# 工程变更通知书 (ECN)

变更申请时间	2023/5/8	车型代号	H6	变更申请输入文件	ECR 0009224
客户名称	戴姆勒	提出人	<input type="checkbox"/> 客户 <input checked="" type="checkbox"/> 公司 <input type="checkbox"/> 供应商	ECN编号	ECR0009224 ZCN0004703
总成名称				总成件号	/
零/部件名称	副驾驶低配右侧罩壳			零/部件件号:	SHT0010676
项目阶段	<input type="checkbox"/> 模具开发阶段 <input type="checkbox"/> PPV阶段 <input type="checkbox"/> PP阶段 <input type="checkbox"/> P阶段 <input checked="" type="checkbox"/> 量产阶段			变更零件类型	<input checked="" type="checkbox"/> 自制件 <input type="checkbox"/> 采购件 <input type="checkbox"/> 外协件
更改类型	<input checked="" type="checkbox"/> 设计 <input type="checkbox"/> 工艺 <input type="checkbox"/> 模具 <input type="checkbox"/> 夹具 <input type="checkbox"/> 检具 <input type="checkbox"/> 试验\检测方法 <input type="checkbox"/> 原材料 <input type="checkbox"/> 重要二次配套 <input type="checkbox"/> 其他:				
更改原因	<input checked="" type="checkbox"/> 改进措施 <input type="checkbox"/> 预防措施 <input type="checkbox"/> VA/VE <input type="checkbox"/> 客户要求 <input type="checkbox"/> 其它			是否需提交客户批准	<input type="checkbox"/> 是 <input checked="" type="checkbox"/> 否 <input type="checkbox"/> N/A

# 工程变更申请书 (ECR)

# 原因分析验证报告

真因确认 (验证问题再现)

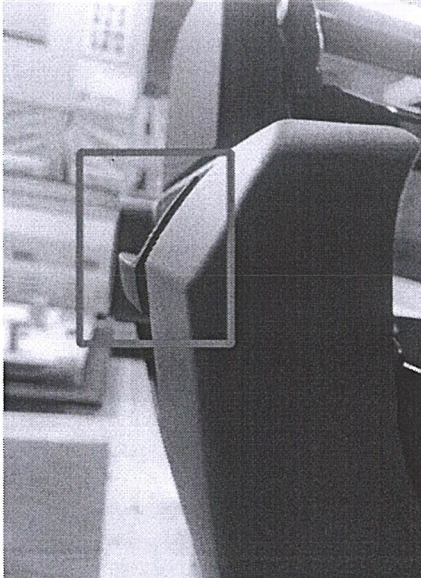
副驾标配座椅靠背调节手柄与右侧罩壳有4mm的Y向面差

骨架安装孔、右侧罩壳安装孔与设计状态有偏差

2023.4 装配后的副驾标配座椅靠背调节手柄与右侧罩壳有Y向面差

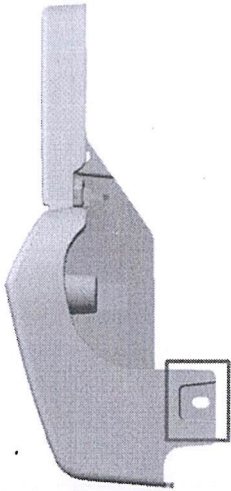
临时对策 将靠背调节手柄安装轴向前上方调整位置，以避免面差

永久对策 右侧罩壳前安装圆孔更改为长圆孔  
先将除前罩壳右侧螺钉的罩壳装配，然后安装靠背调节手柄，再调整右侧罩壳和靠背调节手柄的Y向面差，最后将前罩壳右侧螺钉打紧，避免Y向面差

对策验证效果 2023.4 样件验证：  
将右侧罩壳前安装孔改为长圆孔，装配后的副驾标配座椅靠背调节手柄与右侧罩壳造型线目视对齐
